Projet d'installation agrivoltaïque de Chevenon (58)

Mémoire en réponse aux contributions de l'enquête publique

Septembre 2023

Carte 17 : Aménagements agricoles et photovoltaïques (source : Chambre d'Agriculture)

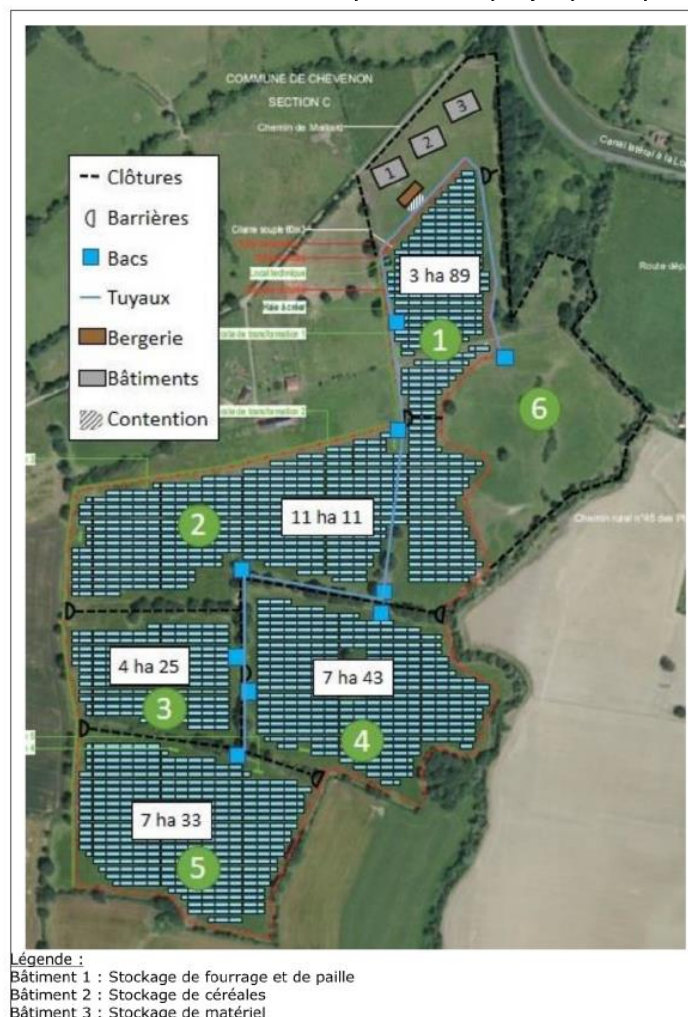
Remarque : « Outre les installations photovoltaïques proprement dites, le projet entraîne l'artificialisation de 234 m² liés aux installations nécessaires à l'exploitation (locaux techniques et autres). Le volet agrivoltaïque entraîne l'artificialisation supplémentaire d'une surface minimale de 400 m² et plus probablement 1500 à 2 000 m² » avis du SCoT

Comme mentionné dans le permis de construire, la surface cumulée des postes de livraison, de transformation et du local technique est de 234,65 m².

Dans l'Etude Préalable Agricole, la carte 17 « Aménagements agricoles et photovoltaïques (source : Chambre d'Agriculture) » représente 3 bâtiments agricoles en gris qui ont déjà fait l'objet de permis de construire délivrer en 2020 et 2021 pour le développement de l'exploitation agricole actuelle. La réalisation de ces bâtiments n'était pas liée au projet porté par Photosol.

A côté de ces bâtiments, l'EPA recommande d'ajouter une bergerie de 612m² pour la création de l'atelier ovin. Ce bâtiment ferait l'objet d'un nouveau permis de construire délivré par la mairie.

L'exploitant/propriétaire actuel réfléchi à la possibilité de transformer l'un des 2 bâtiments en bergerie et de déplacer l'un des bâtiments sur un autre emplacement au sein de son exploitation agricole.

Ainsi la surface des bâtiments pourraient rester à 234 m² ou passer à 846 m² si une bergerie devait être construite en plus des autorisations déjà délivrées.

PLAN DE MASSE
ÉTAT PROJETÉ - RECUIL 30m-

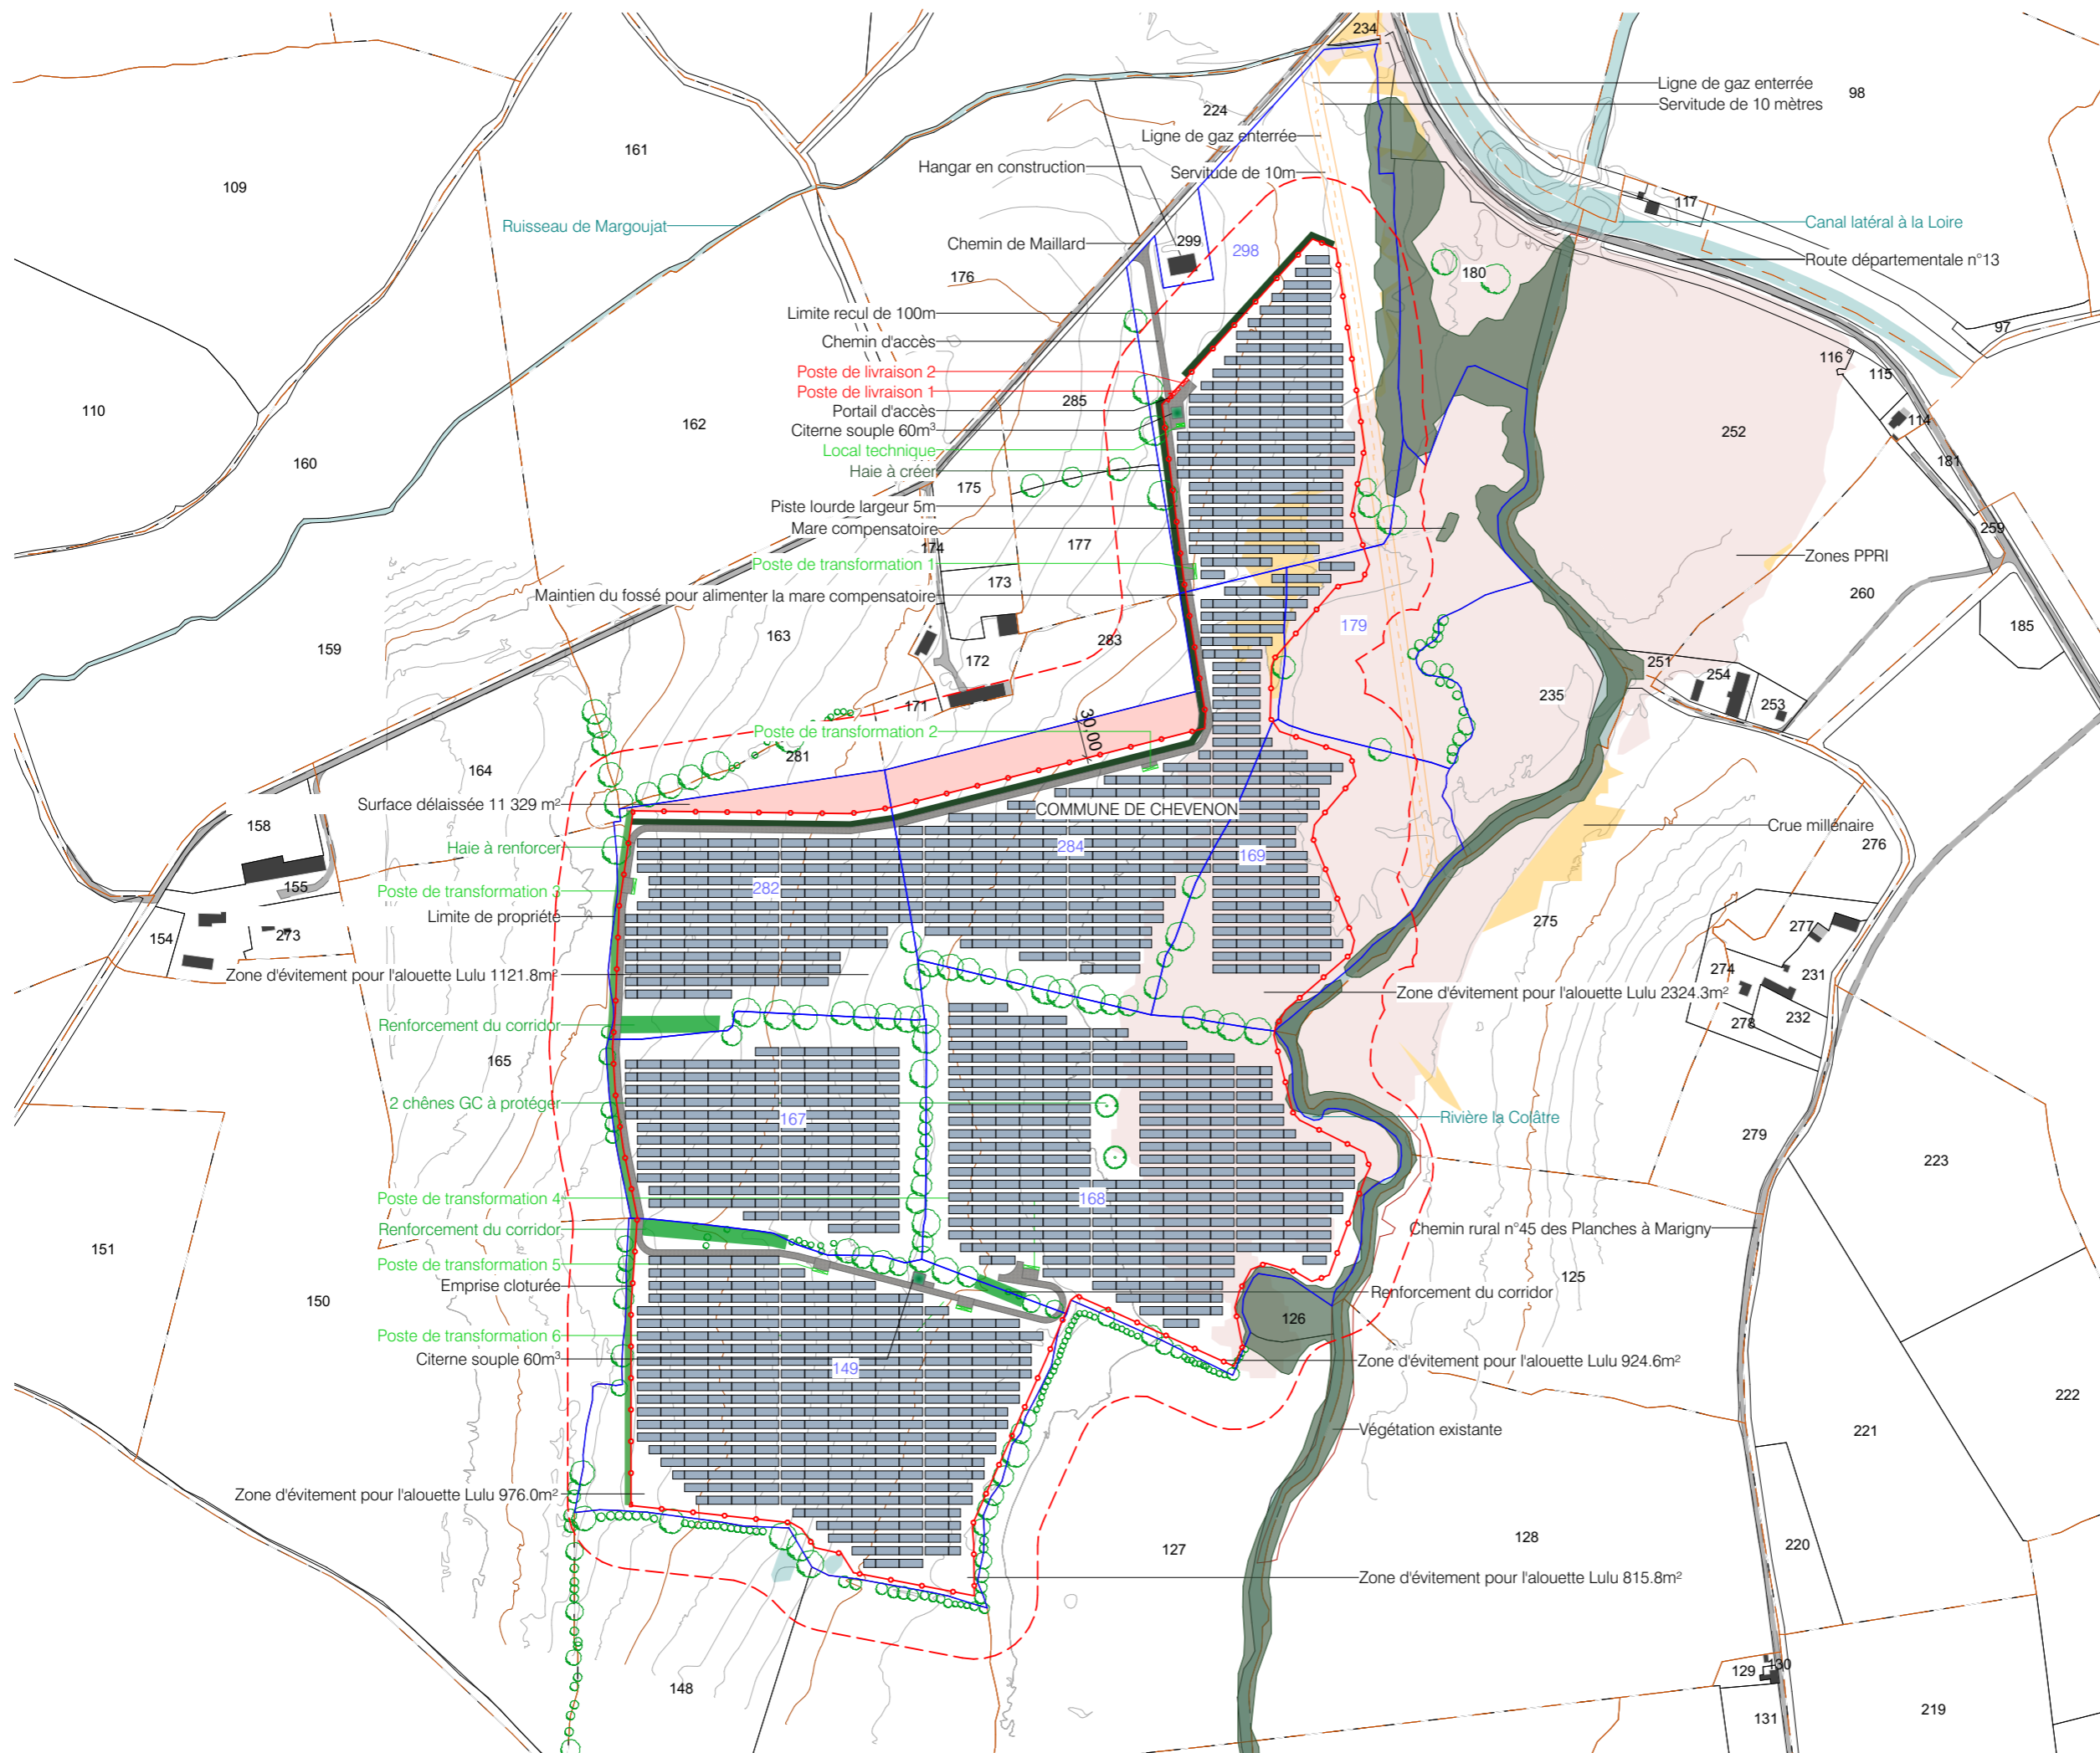
Photosol confirme les ajustements présentés par M. Roche, résidant au Domaine de Manicrot, lors de votre première permanence à la Mairie de Chevenon.

Une bande de recul de 30 m a bien été considérée de long de la limite sud de la parcelle C 283 comme représenté sur le plan en annexe 4 de ce mémoire. Un projet de plantation de haies a également été mené en concertation avec M. Roche, la Chambre d'agriculture et M. Petit, le propriétaire des terrains, afin d'aboutir à la meilleure insertion paysagère possible à proximité de l'habitation de M. Roche.

Avec ce retrait, la puissance estimée du projet est abaissée significativement, passant de 34,4 MWc à 32,6 MWc (- 5,25%) pour une surface clôturée de 33,04 ha au lieu de 33,95 ha initialement (- 2,7%).
